Provincia di Biella

Organo Tecnico presso la Provincia di Biella ai sensi art. 7 L.R. 40/98 e ss.mm.ii.

VERBALE DI RIUNIONE

17.05.2024

SEZIONE H-H OPERA DI PRESA

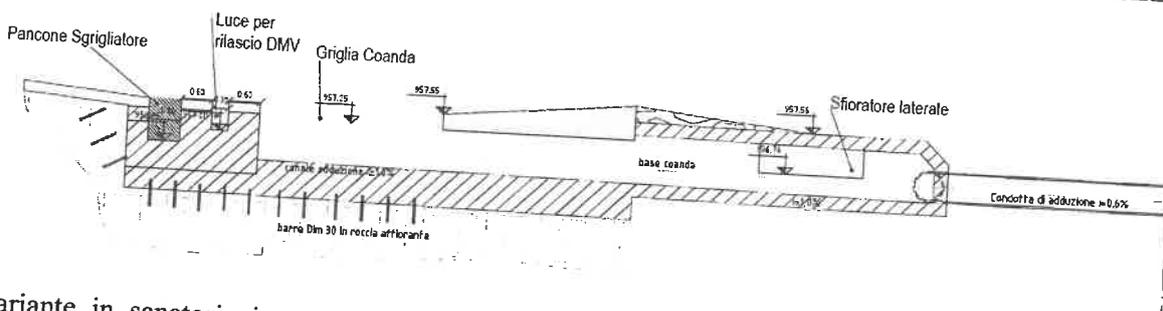
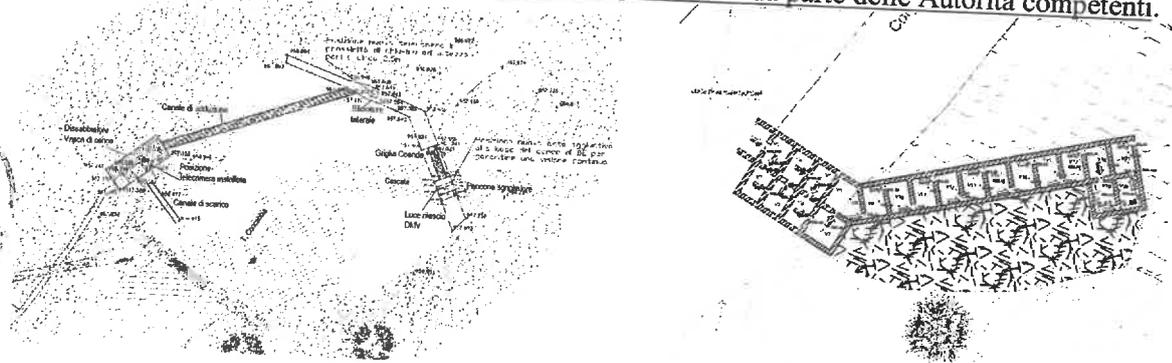
La Variante in sanatoria in oggetto prevede n. 2 adeguamenti progettuali: 1) il primo relativo al posizionamento dell'opera di presa; 2) il secondo alla forma del passaggio ittico. L'opera di presa è stata realizzata a monte di quella autorizzata di circa 30 m mentre il passaggio ittico è stato realizzato con una forma maggiormente rettilinea, con probabile perdita della caratteristica di adeguata pendenza, modificando in modo radicale le vasche, che cambiano in dimensioni e, come

osservato anche in sopralluogo, in velocità del flusso e potenza dissipata. In entrambi i casi, le nuove caratteristiche non sono state oggetto di un vaglio preventivo da parte delle Autorità competenti.

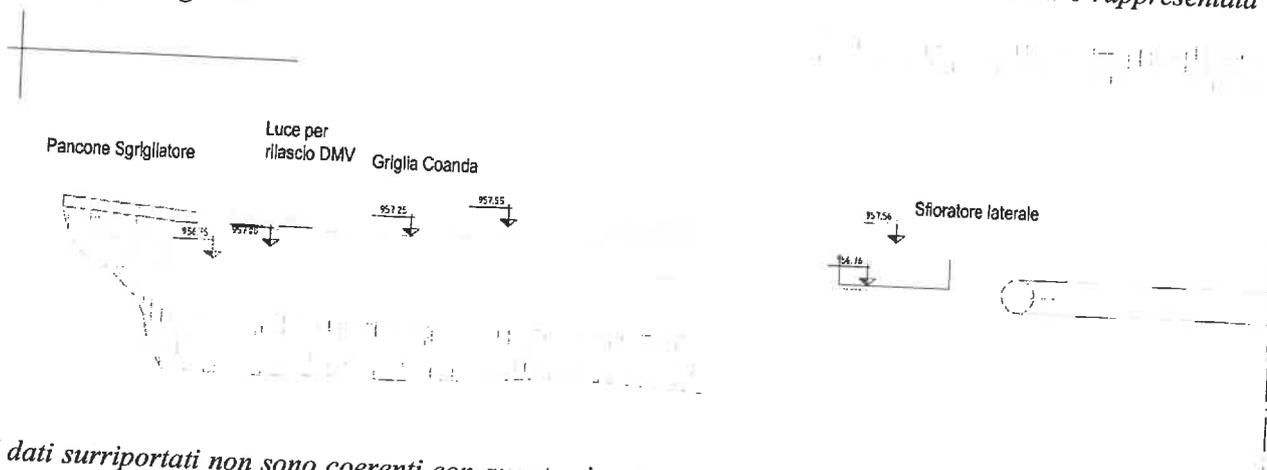
La traversa è a trappola di tipo a griglia: è stato realizzato un passaggio ittico posizionato sul T. Cervo in Comune di Rosazza anziché sull'opera di presa. L'opera di presa sul T. Concabbia è rappresentata nella figura seguente

I dati surriportati non sono coerenti con quanto riportato nell'elaborato RDMAA "Relazione Tecnica di Monitoraggio Ante Operam" e nell'elaborato RDP "Rapporto di Prova". La "SIPEA" S.r.l. provveda – in sede di chiarimenti – ad indicare in maniera inequivocabile i parametri di progetto risolvendo le incongruenze suindicate.”

Nella riunione odierna, l'Organo Tecnico, avendo conto dei chiarimenti forniti dalla "SIPEA" S.r.l. in data 03.04.2024, ritiene che le informazioni fornite dal proponente a seguito di richiesta di integrazioni siano sufficienti e che le criticità siano pertanto superate.

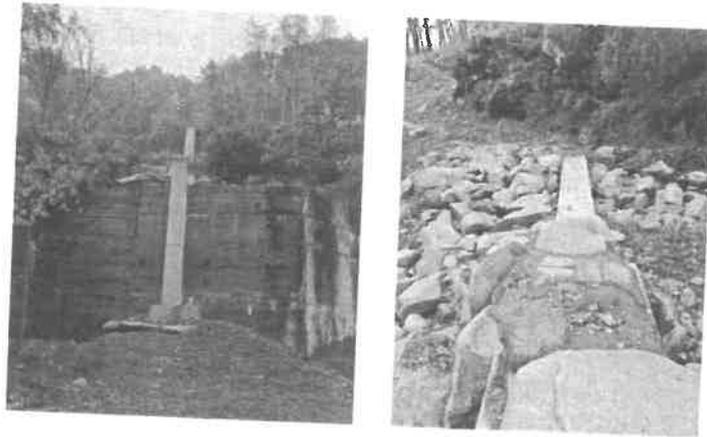
L'Organo Tecnico, nel corso della precedente riunione del 23.11.2023 e ss., formulò la seguente:
"QUESTIONE n. 3 - L'Organo Tecnico evidenzia che la condotta nei tratti soprastante e sottostante la S.P. 100 è stata realizzata in modo difforme:

L'Organo Tecnico rileva che i muri in pietra sovrastanti la S.P. 100 nel tratto dove, secondo il progetto autorizzato con la citata Determinazione Dirigenziale n. 353 del 19.03.2015 e ss., sarebbe dovuta passare la condotta e di cui era prevista la ricostruzione (cfr. figura "Fotoinserimento allo stato di appena fine lavori" - Elaborato: PMC.01 - progetto di mascheramento della condotta forzata nel tratto fra la strada per Valmosca e la S.P. 100), sono parzialmente crollati.

La "SIPEA" S.r.l. provveda - in sede di chiarimenti - a fornire controdeduzione a ciascuno dei punti suelencati ed al rilievo (non puntato) qui sopra riportato."

Nella riunione odierna, l'Organo Tecnico, avendo conto dei chiarimenti forniti dalla "SIPEA" S.r.l. in data 03.04.2024, prende atto delle informazioni fornite dal proponente a seguito di richiesta d'integrazioni.

L'Organo Tecnico, dal canto suo, segnala che la "SIPEA" S.r.l. non ha proposto interventi di mitigazione/modifiche progettuali per tutti i tratti della condotta realizzati in superficie (e, pertanto, in difformità al progetto autorizzato), soffermandosi unicamente sul tratto soprastante la SP100, per il quale la "SIPEA" S.r.l. propone un rivestimento con edera, perché il muro su cui sorge l'opera è in cemento armato e non in pietra: a giudizio dell'Organo Tecnico non è una proposta che garantisce efficacia.

Non sono quindi presenti proposte d'interventi di mitigazione/modifiche progettuali per il tratto compreso tra l'opera di presa e la vasca di carico e per il tratto sottostante la SP100 in prossimità della centrale di produzione (come segnalato al suelencato punto III), i quali **non** risultano, come evidenziato nelle

immagini sotto riportate e difformemente a quanto dichiarato al punto IV), **interrati**.
La "SIPEA" S.r.l. in sede di Conferenza dei Servizi dovrà provare a fornire indicazioni idonee a superare la criticità evidenziata.
